「ふげん」廃止措置計画変更認可申請について

2021年8月18日

日本原子力研究開発機構 (JAEA)

図7-2 セメント混練固化装置設置概略系統図

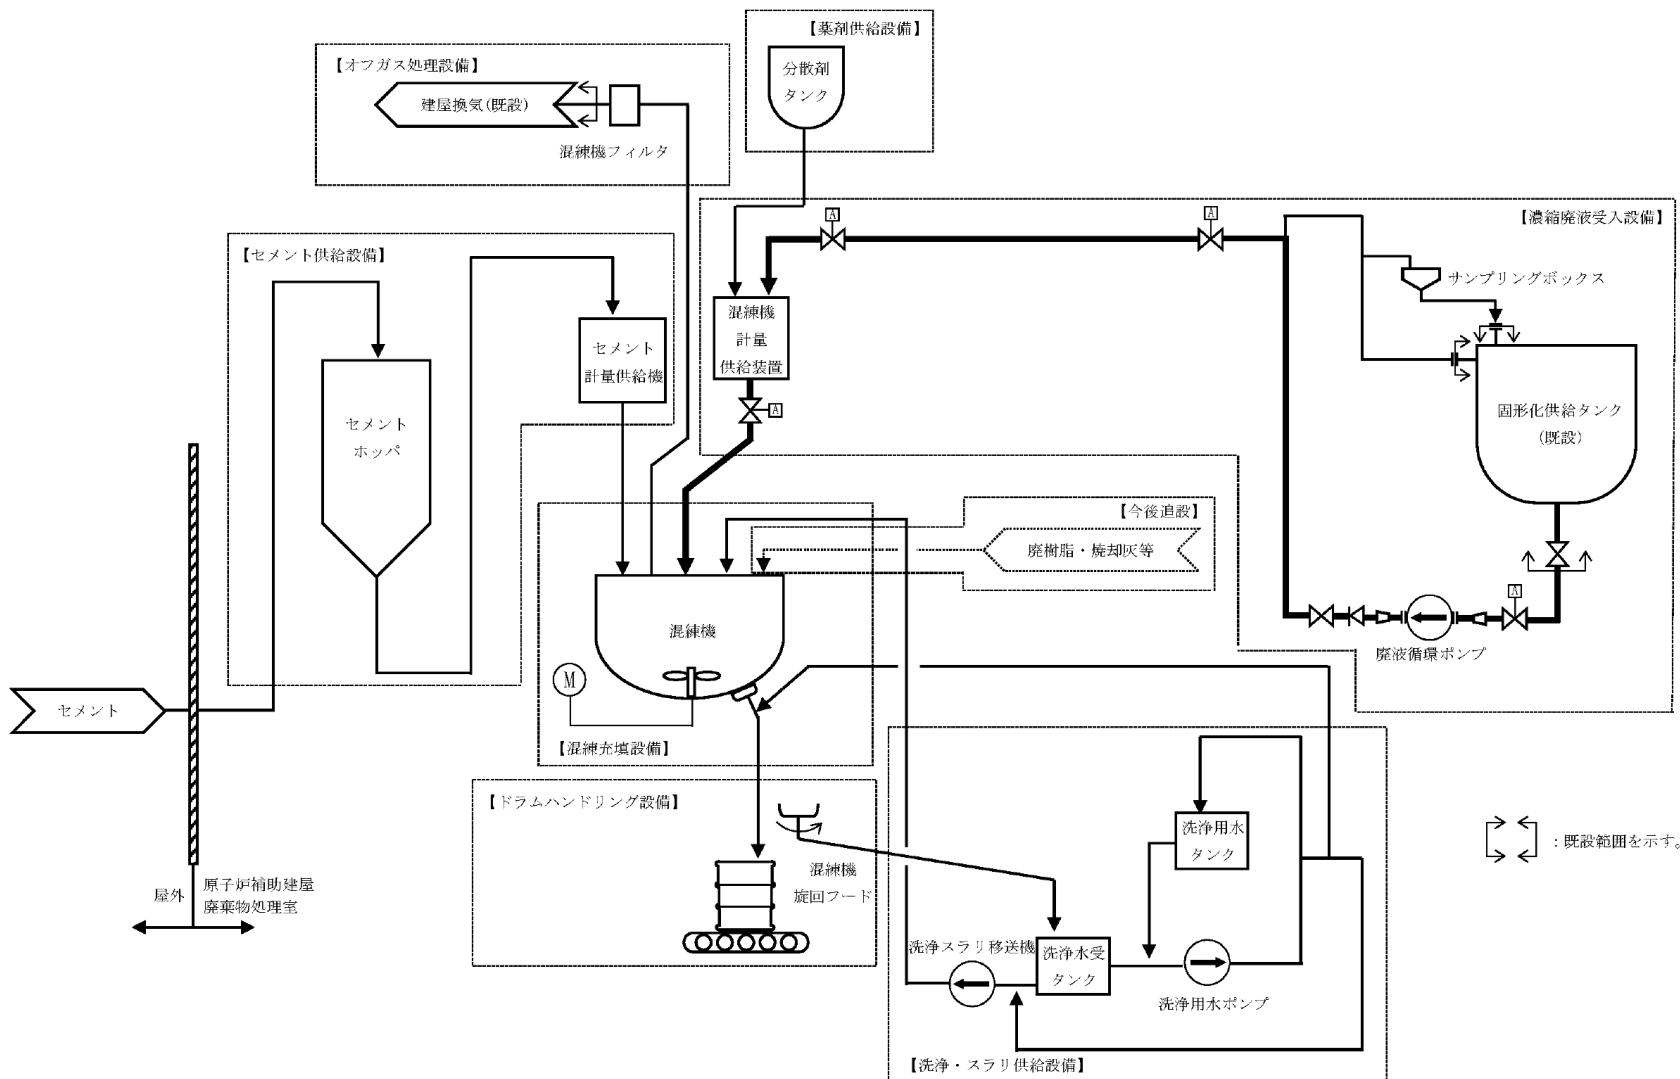
(a) 系統構成

セメント混練固化装置は、濃縮廃液受入設備、混練充填設備等により構成する。セメント混練固化装置概略系統図を図7-2に示す。なお、濃縮廃液受入設備のうち、固形化供給タンク、固形化供給タンク出口配管の一部、漏えい検出装置及び警報装置については既設を供用する。

図7-3 セメント混練固化装置 主配管図

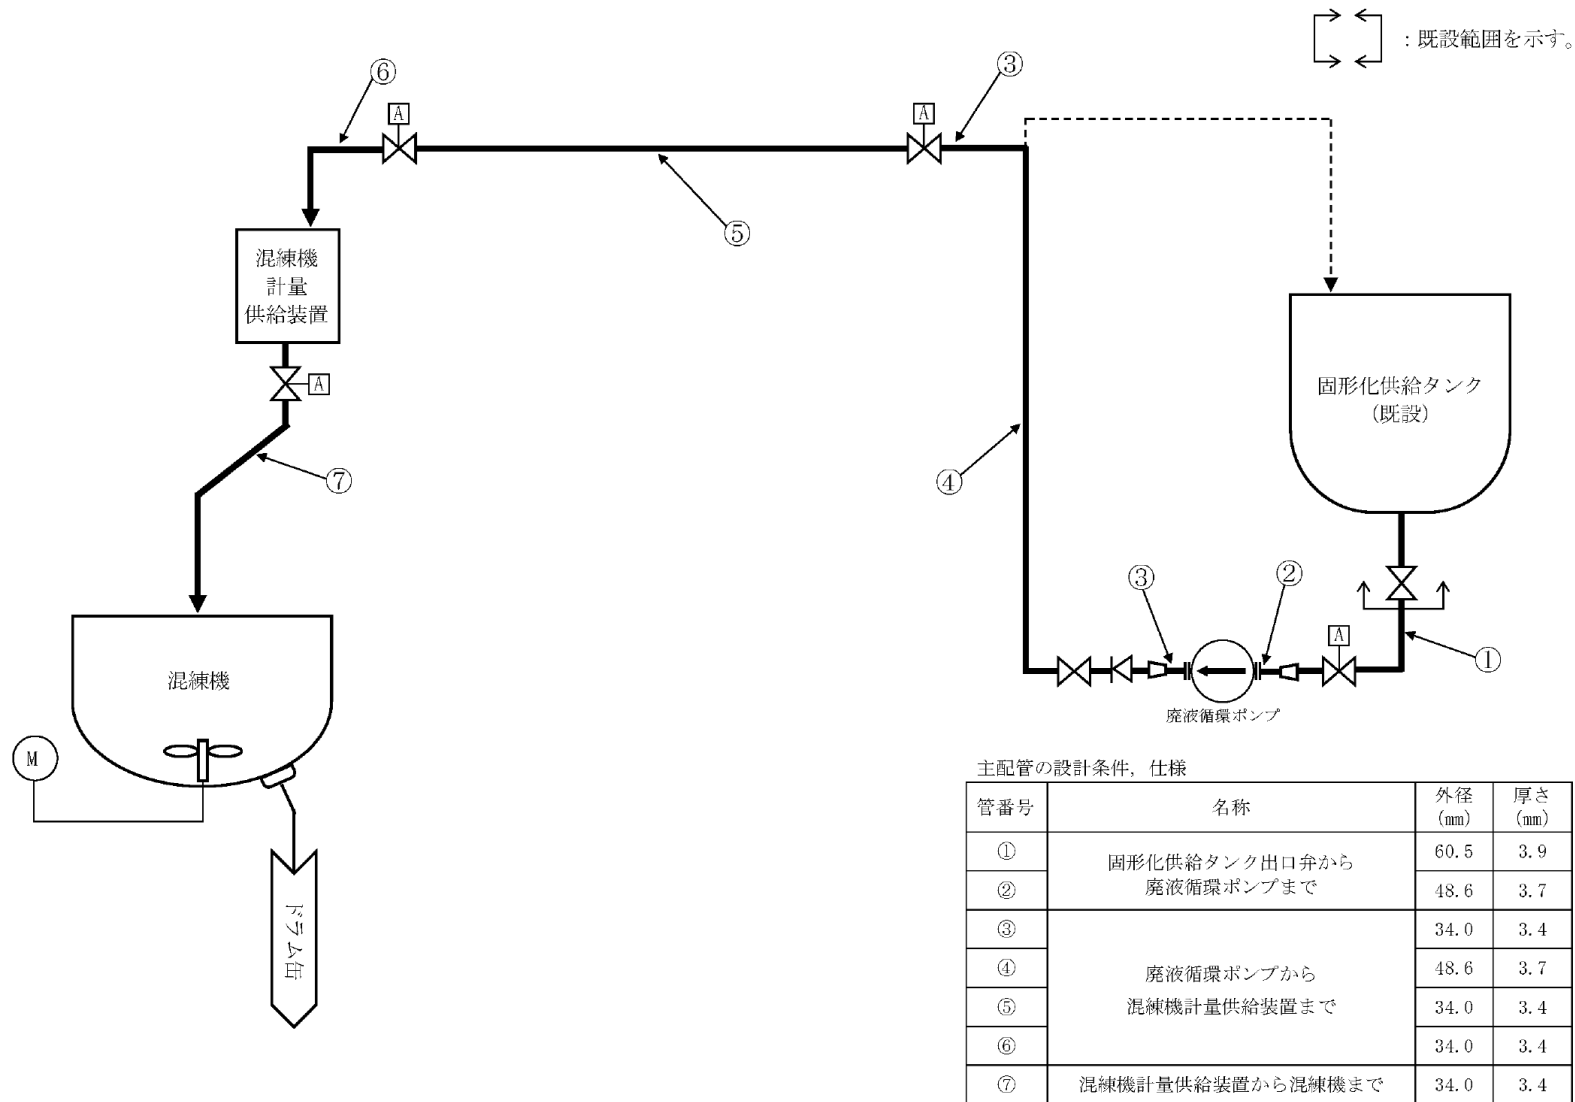
(g) 主配管の仕様

名称	最高使用 圧力 (MPa)	最高使用 温度 (°C)	外径 (mm)	厚さ (mm)	材料
固化化供給タンク 出口弁から廃液循環 ポンプまで	0.98	95	60.5	3.9	SUS 316LTP
	0.98	95	48.6	3.7	
廃液循環ポンプから 混練機計量供給装置 まで	0.98	95	34.0	3.4	SUS 316LTP
	0.98	95	48.6	3.7	SUS 316LTP
	0.98	90	34.0	3.4	
	静水頭	90	34.0	3.4	SUS 316LTP
混練機計量供給装置 から混練機まで	静水頭	90	34.0	3.4	SUS 316LTP

蒸気濃縮装置濃縮器復水器用代替冷却装置概略系統図

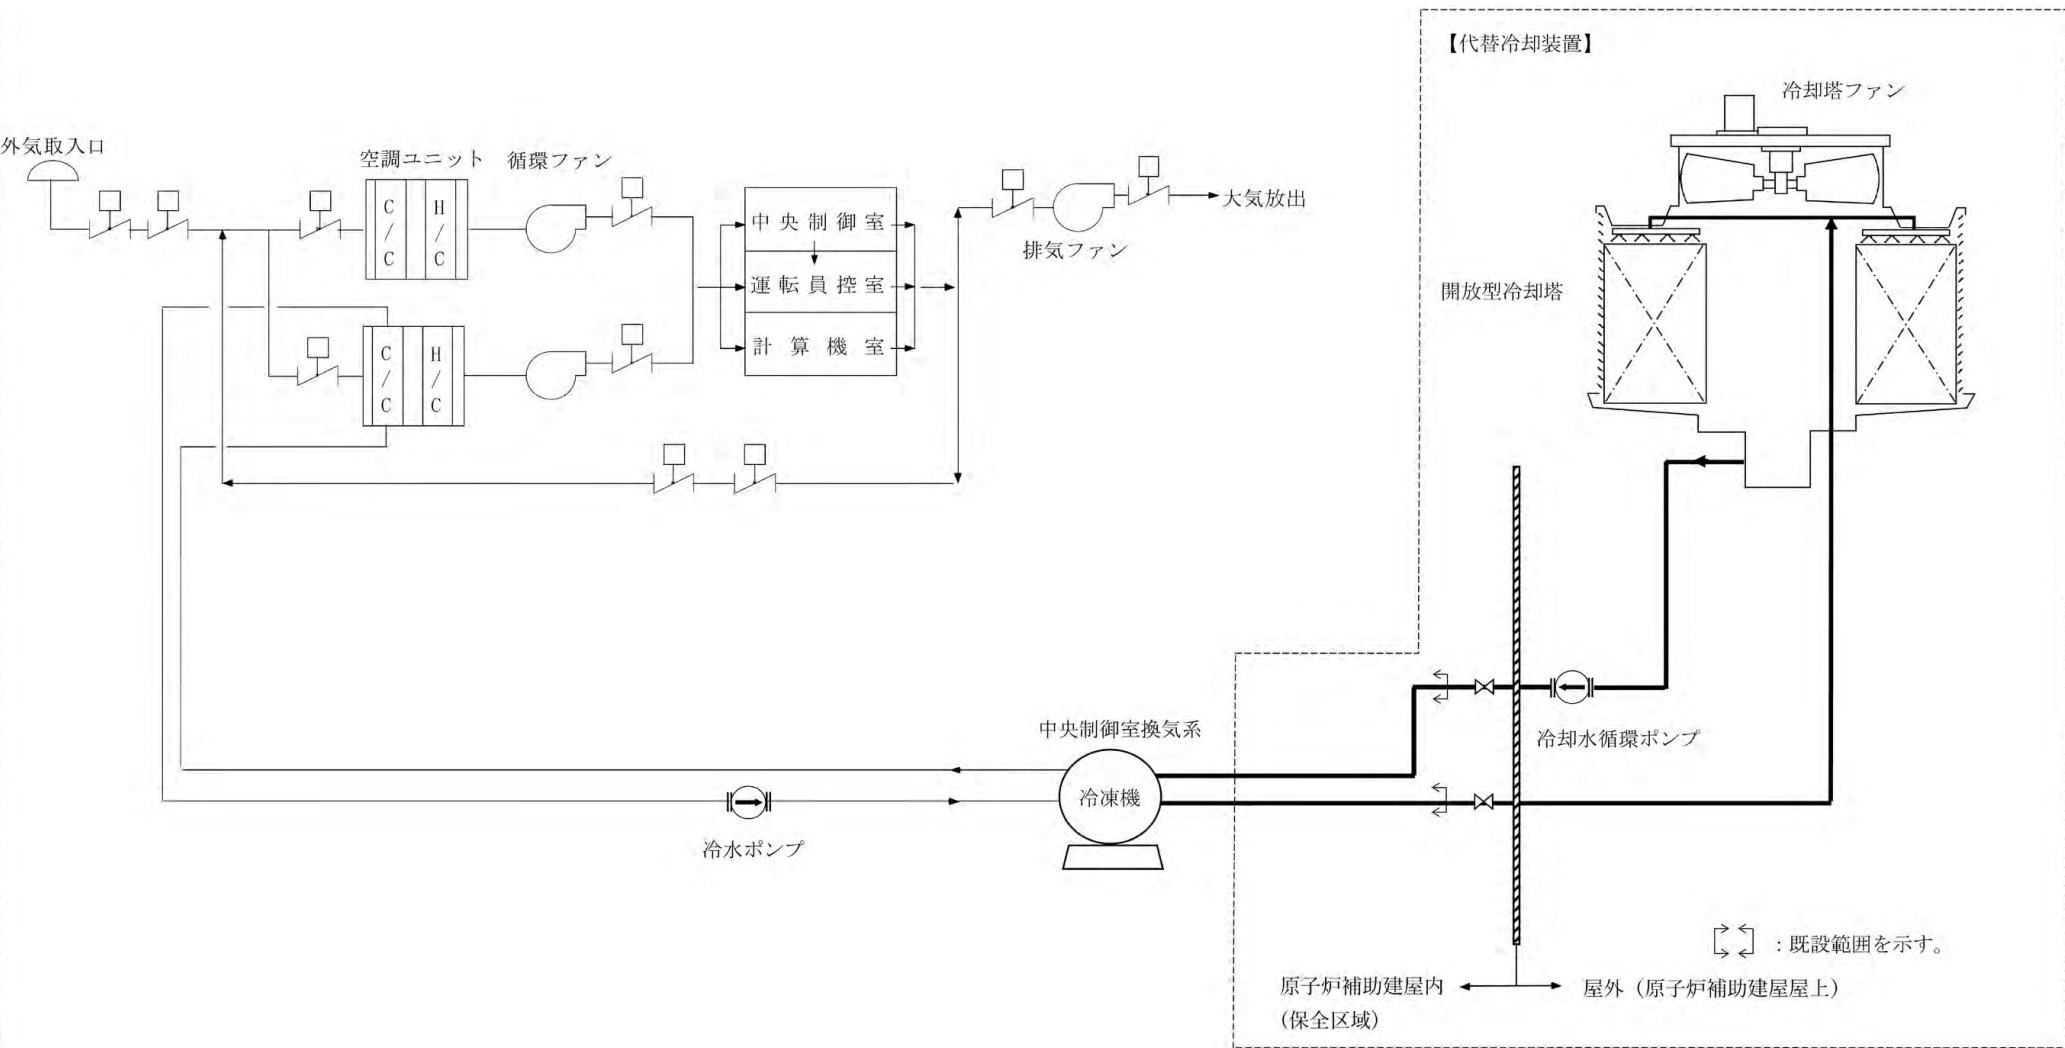
蒸発濃縮装置濃縮器復水器用代替冷却装置は、密閉型冷却塔、冷却水循環ポンプ等により構成する。また、冷却水は処理廃液より高い圧力で濃縮器復水器を循環する系統構成とし、冷却水流量が規定量より低下した場合には、蒸発濃縮装置を自動停止する。

蒸発濃縮装置濃縮器復水器用代替冷却装置概略系統図を別図-2 に示す。なお、蒸発濃縮装置濃縮器復水器の冷却水入口配管及び出口配管の一部については既設を供用する。

蒸発濃縮装置濃縮器復水器に対する原子炉補機冷却水の除熱量は、設計上2,466,025 kJ/h (589,000 kcal/h) であることから、同等以上の冷却能力を有する装置を設置する。

中央制御室換気系用代替冷却装置概略系統図

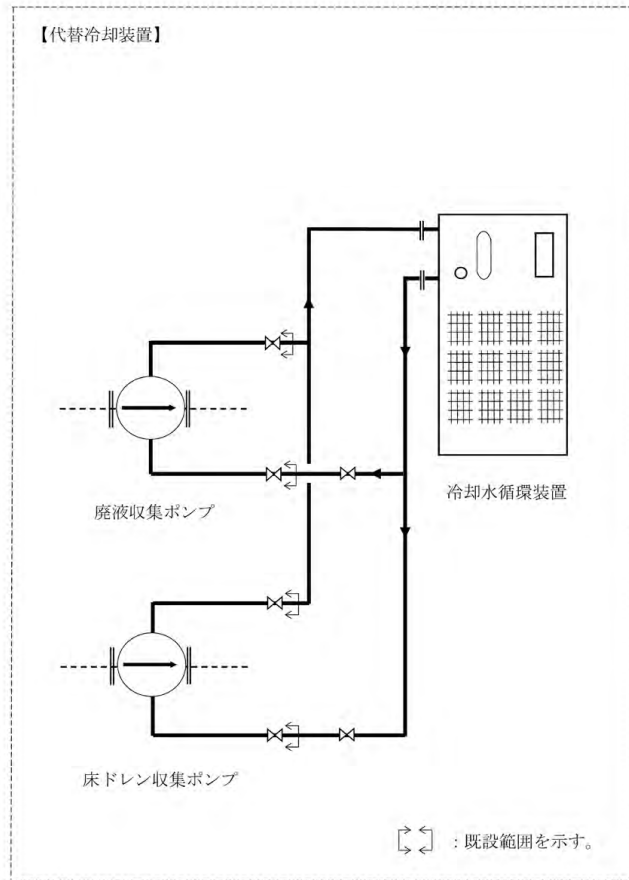
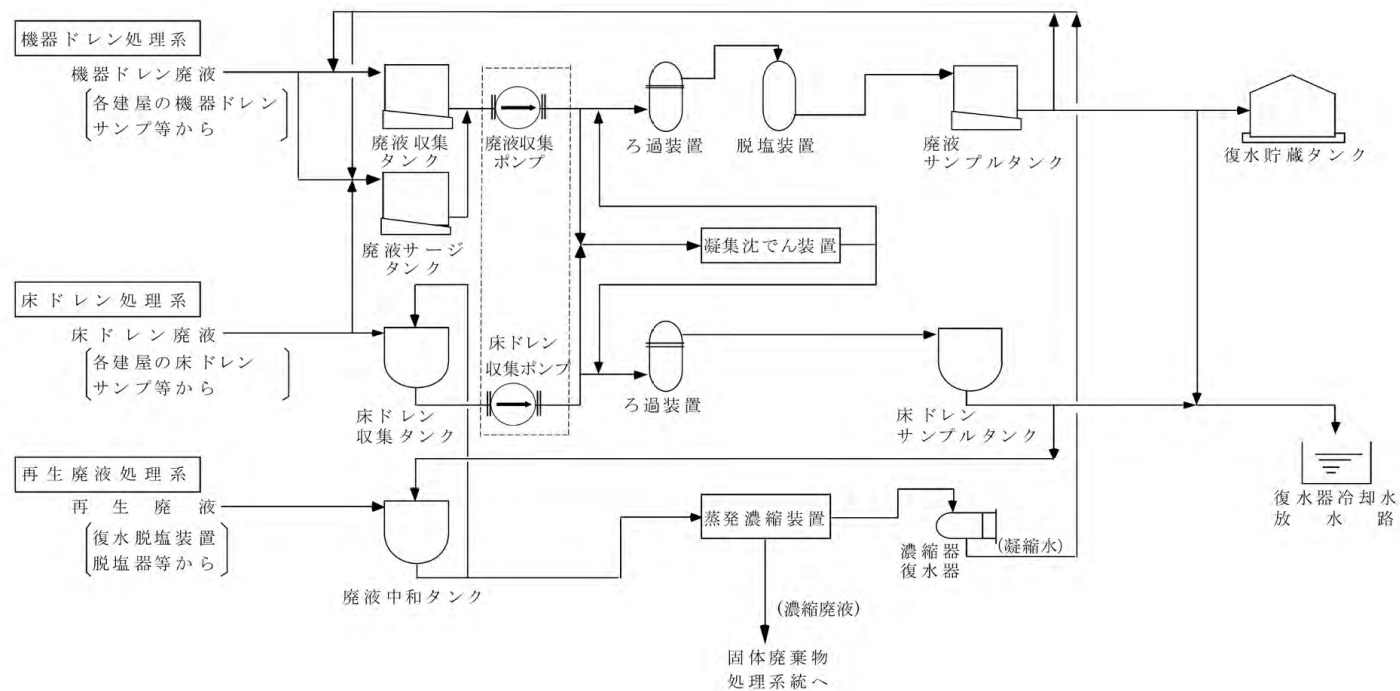
中央制御室換気系用代替冷却装置は、開放型冷却塔、冷却水循環ポンプ等により構成する。また、冷却水は中央制御室換気系冷凍機を循環する系統構成とし、冷却水流量が規定量より低下した場合には、冷凍機を自動停止する。

中央制御室換気系用代替冷却装置概略系統図を別図-3 に示す。なお、中央制御室換気系の冷却水入口配管及び出口配管の一部については既設を供用する。

中央制御室換気系の冷凍機に対する原子炉補機冷却水の除熱量は、設計上1,528,182 kJ/h (365,000 kcal/h) であることから、同等以上の冷却能力を有する装置を設置する。

床ドレン収集ポンプ及び廃液収集ポンプ用代替冷却装置概略系統図

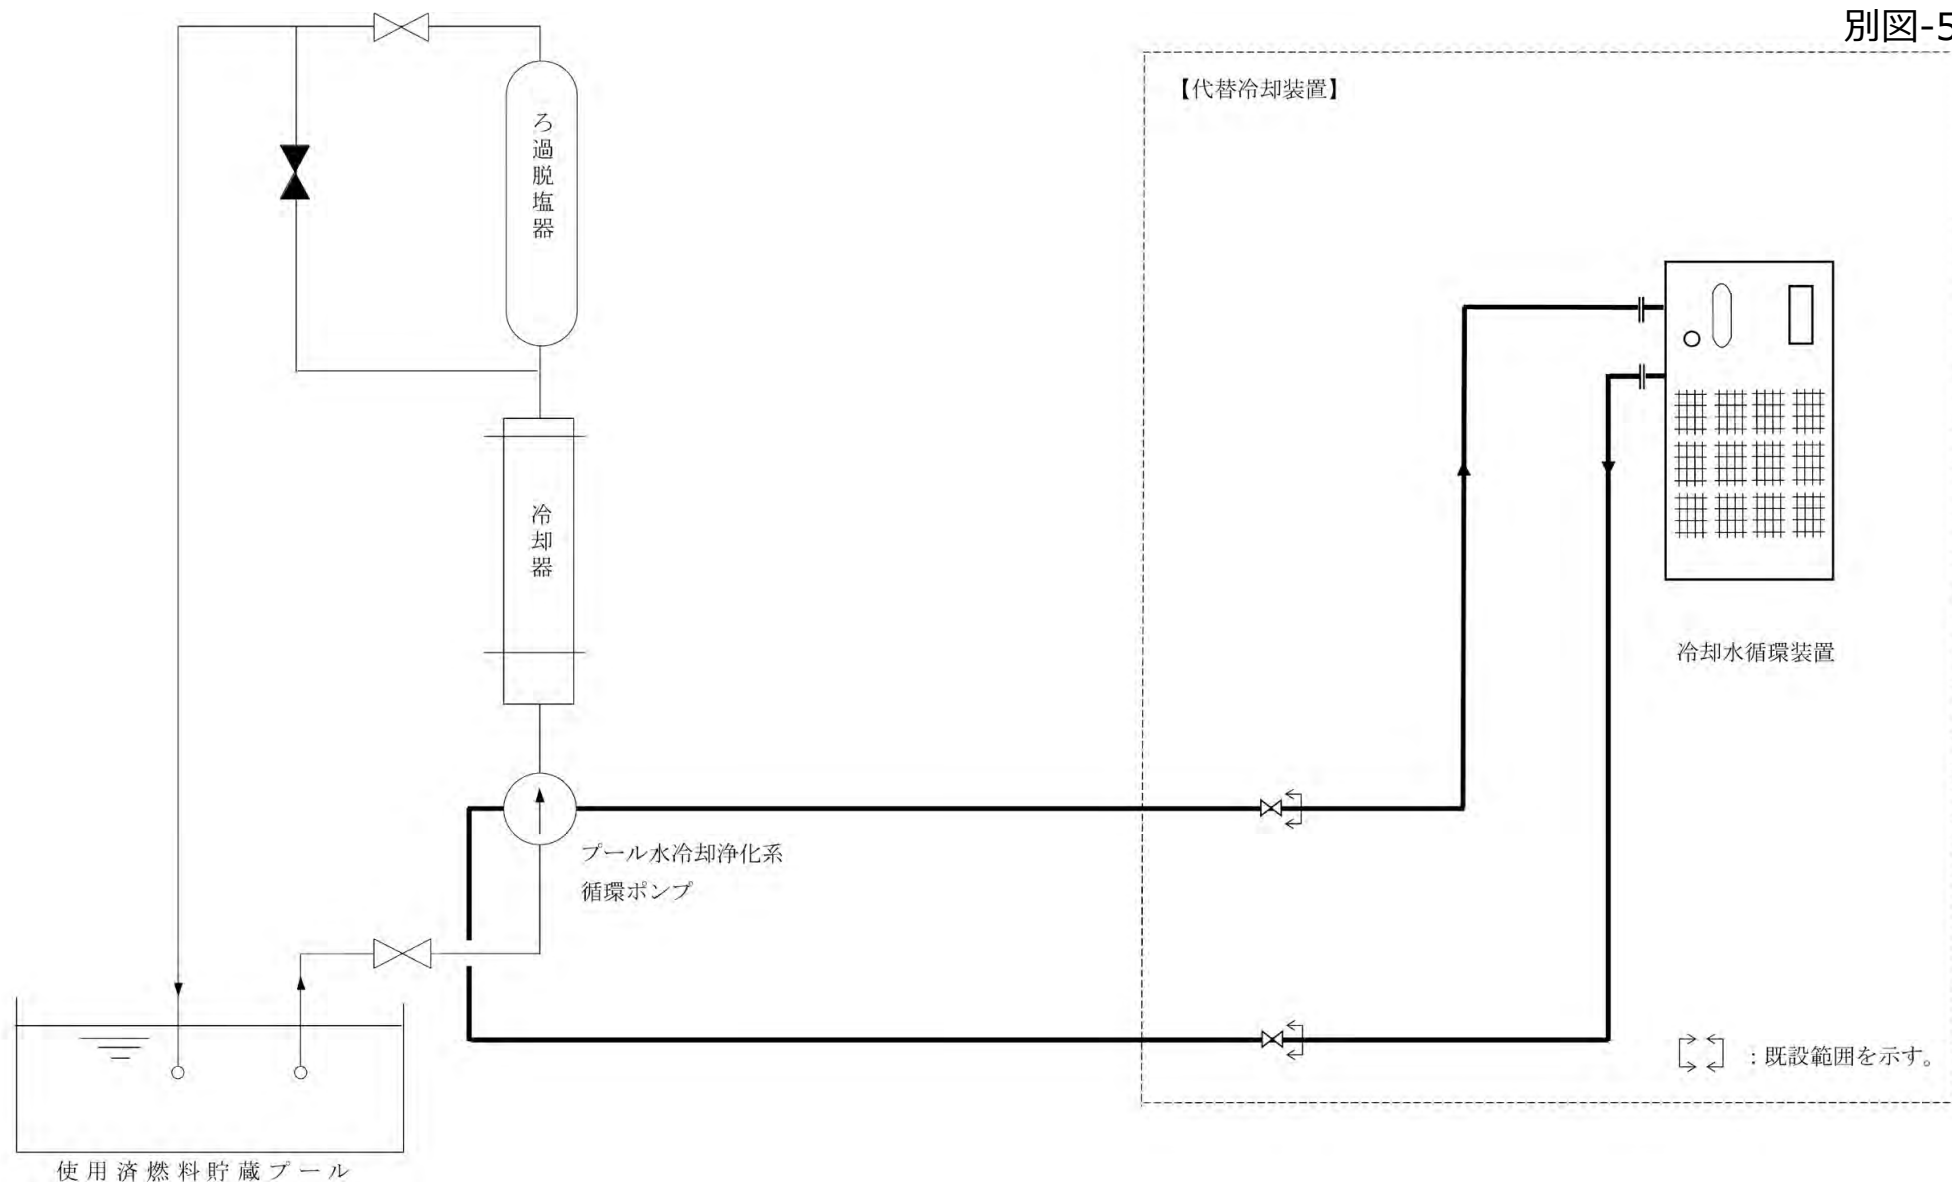
床ドレン収集ポンプ及び廃液収集ポンプ用代替冷却装置は、冷凍機及び循環ポンプを内蔵した冷却水循環装置等により構成する。

床ドレン収集ポンプ及び廃液収集ポンプ用代替冷却装置概略系統図を別図-4 に示す。なお、床ドレン収集ポンプ及び廃液収集ポンプの冷却水入口配管及び出口配管の一部については既設を供用する。

床ドレン収集ポンプ及び廃液収集ポンプのジャケットは、設計上35℃以下の原子炉補機冷却水1.1m³/h/個を通水することが要求されていることから、同等以上の能力を有する装置を設置する。
